新竹縣政府工程查核代表照片表

拍攝日期：112.03.24

工程名稱：新竹縣芎林鄉公有零售市場興建工程

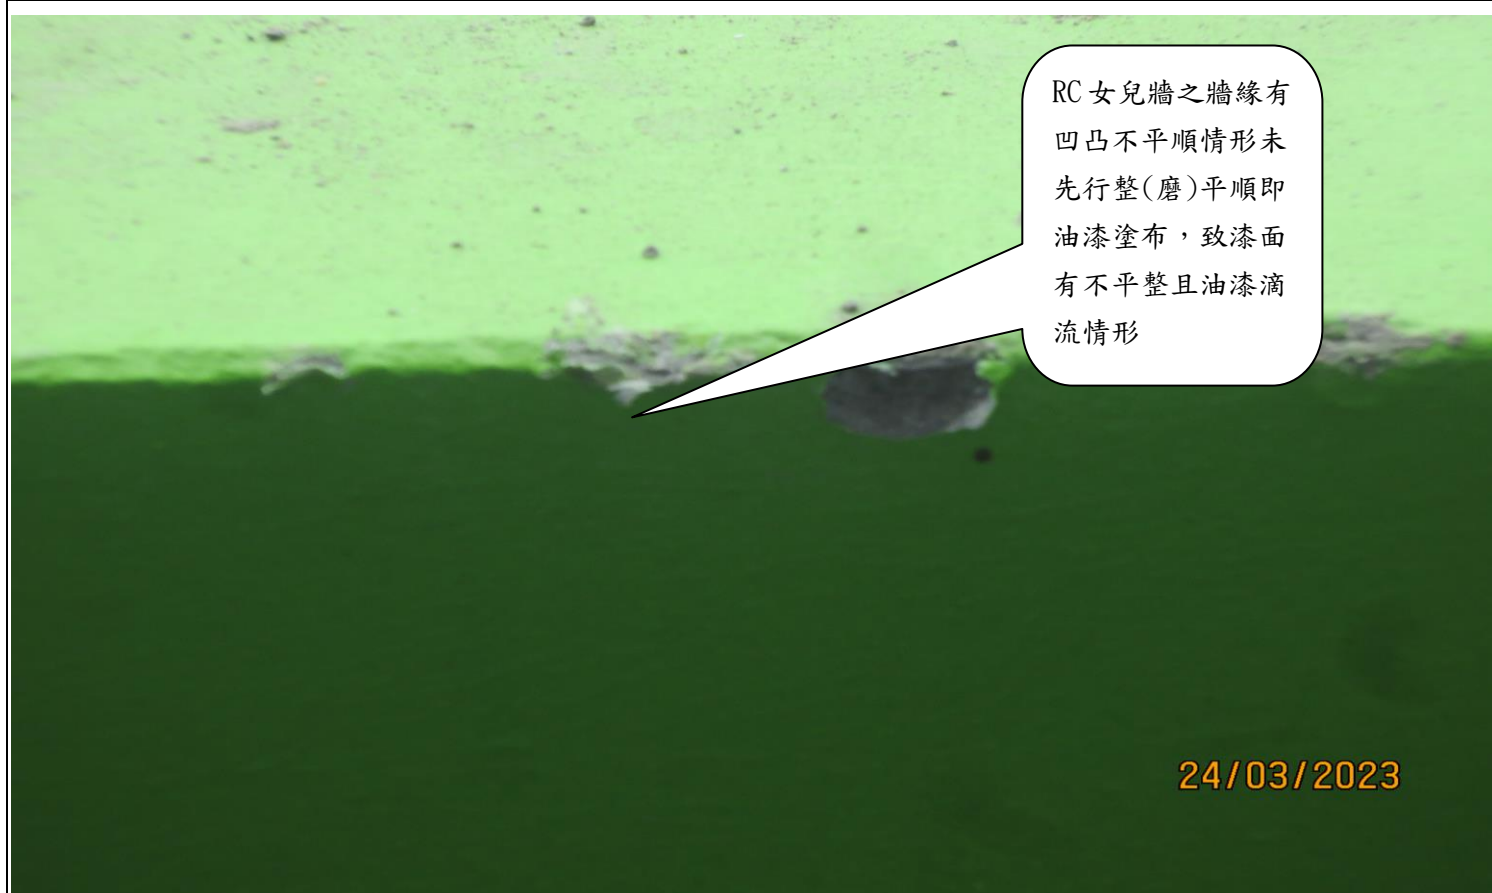
管路出口以管帽保護，避免裸空或以膠帶纏繞封口。

RC 女兒牆之牆緣有凹凸不平順情形未先行整(磨)平順即油漆塗布，致漆面有不平整且油漆滴流情形

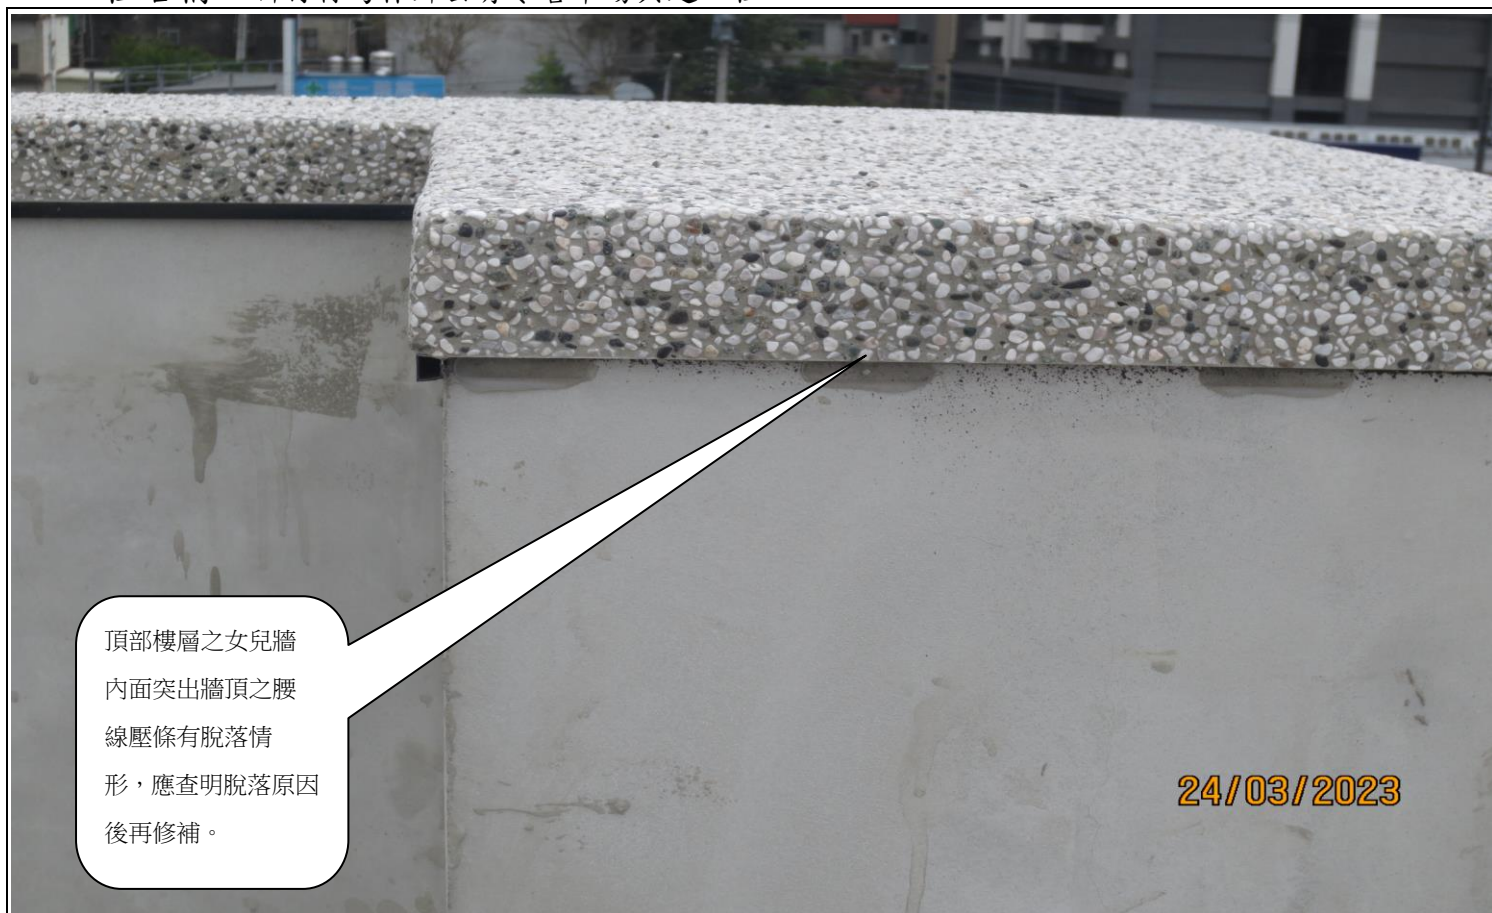
頂部樓層之女兒牆
內面突出牆頂之腰
線壓條有脫落情
形，應查明脫落原因
後再修補。

頂部樓層之女兒牆內面突出牆頂之腰線壓條有脫落情形，應查明脫落原因後再修補。
